Trata o presente de pedido da MRS Logística S/A de “anuência ao Projeto Arquitetônico da Instalação da VP – Pedreiros, conhecido como “Prédio do Escavador”, localizado à Avenida Ford, s/nº - Vila de Paranapiacaba.

PARECER TÉCNICO

Trata o pedido de demolição, reforma e ampliação de uma edificação localizada na Av. Ford, s/nº, conhecida como “Prédio do Escavador”.

Segmento da parede da Fach. Norte (planta 01/07) com especificação de tinta látex em portas e janelas de madeira.

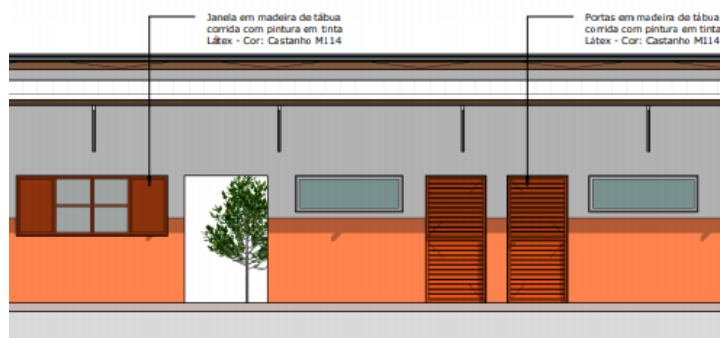
1. Há especificação, em Planta 01/07 de que será aplicada **tinta látex** cor castanho M114 sobre as esquadrias de madeira (vide figura abaixo). A mesma especificação de cor castanho M114 é utilizada para os elementos metálicos, contudo sem informar que será em tinta Látex. O interessado deverá justificar a escolha desse material, visto que o produto mais adequado é a tinta esmalte. Essa especificação atende, inclusive, as diretrizes de preservação e intervenção para edifícios da parte baixa de Paranapiacaba estabelecida em conjunto entre os órgãos de preservação IPHAN, CONDEPHAAT e COMDEPHAAPASA, como segue:

“25. Todos os elementos de madeira a serem pintados deverão utilizar esmalte sintético ou verniz”.

Segmento da parede da Fachada Sul (planta 01/07) na área a ser ampliada. s/esc.

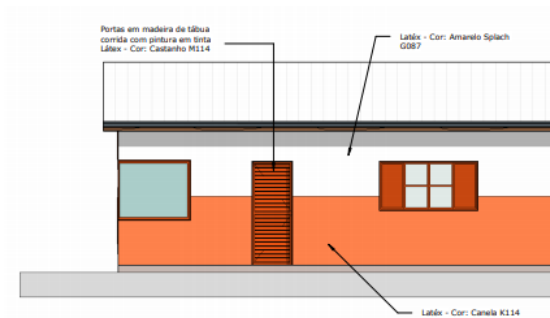
1. Parede externa (fachada) da área a ser ampliada: sugerimos pintar essa parede na cor branca, evidenciando que é um local novo, pois a proposta do interessado é pintar as paredes no mesmo padrão das outras fachadas, conforme descrito em (Fls. 19 da Proposta de readequação do Prédio do Escavador, Paranapiacaba, Santo André – SP).
